TH61 温度トランスミッタ変更について

弊社製 TH61 温度トランスミッタの入出力配線接続用端子台が、端子台メーカーの生産中止に伴い、変更となります。この変更により、結線ビスの形状及び、適合電線の最大径が変更となります。変更内容は、仕様及び、外形比較をご参照ください。

- 対象機種
TH61 全機種
- 変更時期
2017 年 10 月生産分より切替予定
- その他
仕様変更連絡書の提出が必要な場合、最寄りの弊社営業所または販売店までお問合せください。
- 仕様及び、外形比較

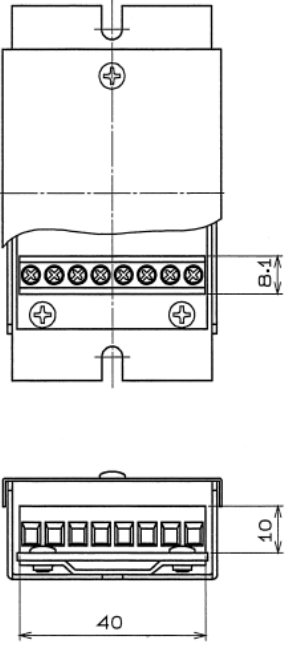
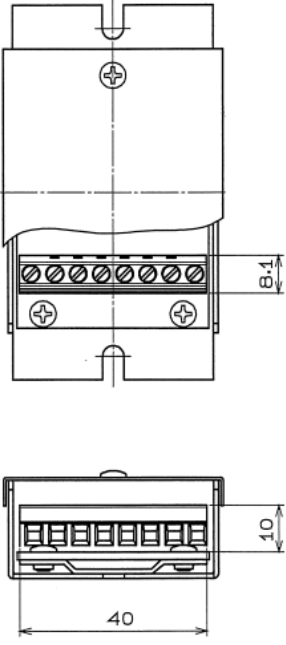
変更前（生産中止品）	変更後（代替品）
端子台形番	OS-20	MKDSN1, 5/3
メーカー	樹オサダ	フェニックスコンタクト㈱
色	緑	←
適合電線	AWG24~14 (0.2~2sq)	AWG26~16 (0.12~1.25sq)
結線ビス	M2.5 (±ビス)	M3 (ービス)
外形形状
